PLAN PARCIAL del SECTOR PAU/1 del PGMO ALICANTE

MODIFICACION PUNTUAL Nº 2

(Documento Refundido)

Agosto de 2003

URBANIZADOR:	EL INGENIERO DE CC. CC. y PP.	ESCALA		PLANO Nº
CAMSERVI, Obras y Servicios S.L.	Fdo. JOSE F. BEVIA GARCIA	1/1000	MODIFICACION PUNTUAL Nº2 del Plan Parcial del Sector PAU/1 del PGMO de ALICANTE	1
		FECHA AGOSTO 2003		HOJA 1 DE 1

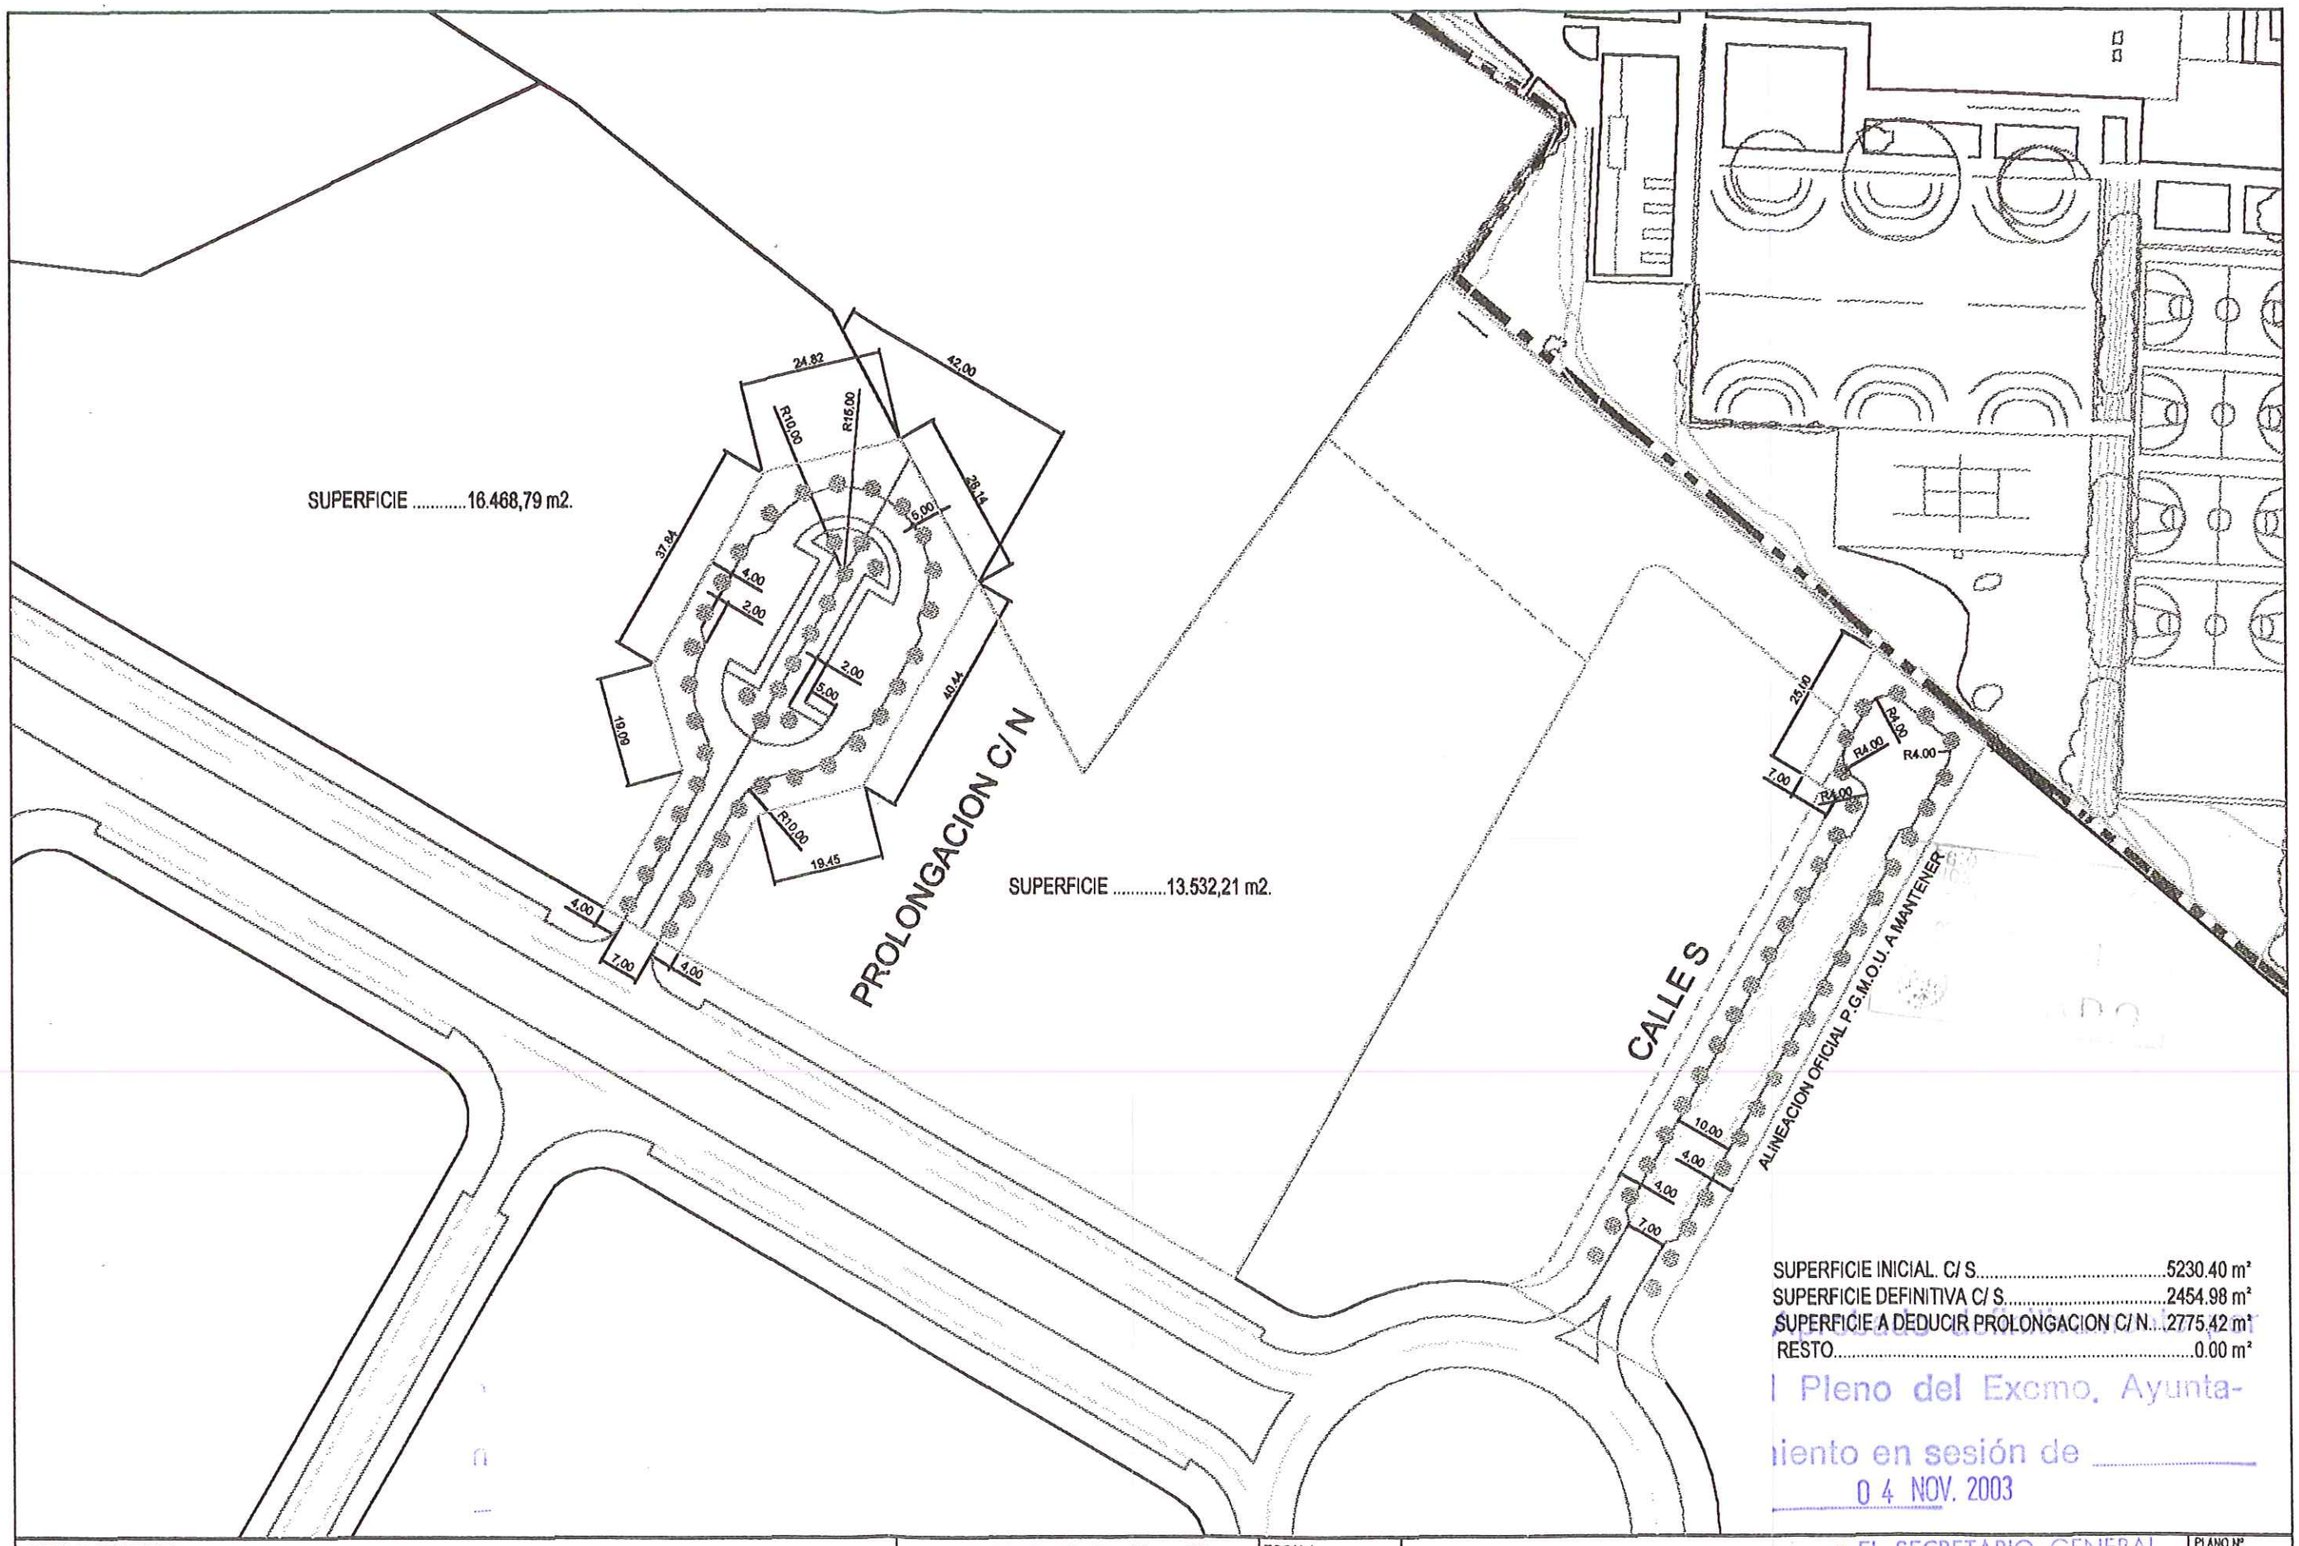
La modificación consiste en la eliminación del último tramo reseñado. Por tanto, la Calle S se situará entre la Glorieta A de la Calle A y la parcela correspondiente al Colegio "Maristas" del PAU 2, prescindiendo de su último tramo, que inicialmente se situaba sensiblemente perpendicular al primero que no se modifica.

Al objeto de permitir el giro de vehículos en el fondo de esta nueva calle S, se ha diseñado una pequeña glorieta al final de dicha calle, de acuerdo a los planos adjuntos.

La nueva calle S sufre un estrechamiento, pasando a tener 18m. de ancho con una sección transversal de 4m. (acera) + 2m. (estacionamiento en calzada) + 6m. (vial en dos carriles) + 2m. (estacionamiento en calzada) + 4m. (acera).

Este estrechamiento se produce de tal forma que la alineación situada al este, correspondiente a la parcela de terciario T-1 se mantiene en el mismo lugar, y la alineación oeste, correspondiente a la parcela A.P. se desplazará 3m. hacia el eje de dicha calle S. Así pues, la prolongación del eje de simetría de la nueva sección transversal no coincidirá con el centro de la rotonda situada en la calle A.

SUPERFICIE INICIAL. C/ S.....5230.40 m²
SUPERFICIE DEFINITIVA C/ S.....2454.98 m²
SUPERFICIE A DEDUCIR PROLONGACION C/ N....2775.42 m²
RESTO.....0.00 m²
